ITINERARIO INTERNAZIONALE E78 S.G.C. GROSSETO – FANO
Tratto Selci Lama (E45) – S. Stefano di Gaifa
Adeguamento a 2 corsie della Galleria della Guinza (lotto 2)
e del tratto Guinza – Mercatello Ovest (lotto 3)
1° stralcio

Relazione di riscontro alle note del CSLP (n. 61/2018 e prot. U-4679 del 20/06/2020)
sul Progetto Definitivo

Relazione di rispondenza al Parere della Terza Sezione del CSLP n. 61/2018

Relazione di riscontro alle osservazioni della Commissione Permanente Gallerie

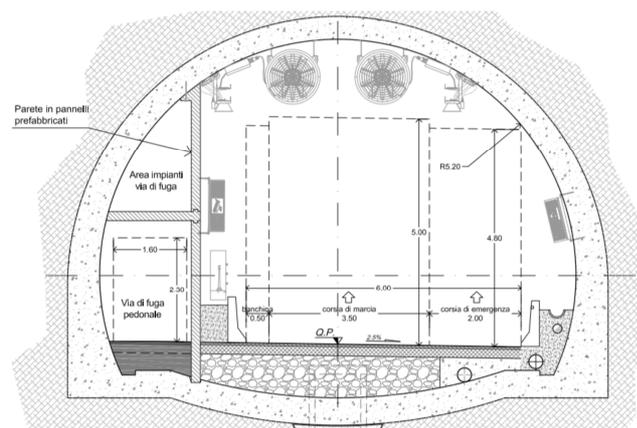
STUDIO DI ALTERNATIVE PROGETTUALI. *In tal senso, si ritiene che sarebbe opportuno valutare e confrontare le possibili alternative progettuali, in termini di costi complessivi da sostenere e benefici attesi, tenuto anche conto delle risorse finanziarie effettivamente disponibili.*

Tra dette alternative, si raccomanda di valutare anche quella relativa all'esecuzione di una seconda canna secondo la configurazione del progetto originario, che prevedeva un sistema galleria a doppio fornice con percorrenza unidirezionale per ciascun fornice.

In esito alla richiesta, Anas ha sviluppato uno studio di alternative progettuali, trasmesso al Consiglio Superiore ed alla Commissione Gallerie con nota prot. CDG-0181468-P del 01/04/2019 (allegato 2) che ha riguardato possibili alternative nella configurazione di apertura al traffico della galleria, tenuto conto dei finanziamenti effettivamente disponibili.

In particolare, nell'ambito di una soluzione che prevedesse una configurazione finale a due fornici monodirezionali attraverso la realizzazione dello scavo della seconda canna della galleria e dei by-pass pedonali e carrabili di collegamento tra le due gallerie – ammontante ad un costo stimato di 310 M€ oggi non disponibili – è stata analizzata nello Studio la configurazione di messa in esercizio anticipata della galleria ad un fornice, con regolazione del traffico a senso unico alternato e realizzazione di un cunicolo di fuga pedonale.

Tale configurazione prevede la realizzazione nel fornice esistente di una sezione stradale costituita da una corsia di larghezza 3,50 m, banchina laterale di larghezza 0,50 m e corsia di emergenza di larghezza pari a 2,0 m (*che può svolgere anche la funzione di corsia di emergenza in caso di arresto di un veicolo leggero con un ingombro inferiore a 2.0 m*) e la realizzazione di una via di fuga laterale di larghezza pari a 1,6 m, separata da un setto in calcestruzzo solidale con la galleria (vedi figura).

Dalla larghezza della sezione attuale, viene quindi ricavata una zona in cui allestire la via di fuga pedonale e la relativa area impianti, mantenendo una configurazione della piattaforma di larghezza pari a 6 m sufficiente a garantire la fruibilità della galleria qualora si verifici l'arresto di veicolo pesante nel caso in cui questo non riesca a raggiungere una delle piazzole di sosta posizionate lungo la galleria con interdistanza di 1.000 m.
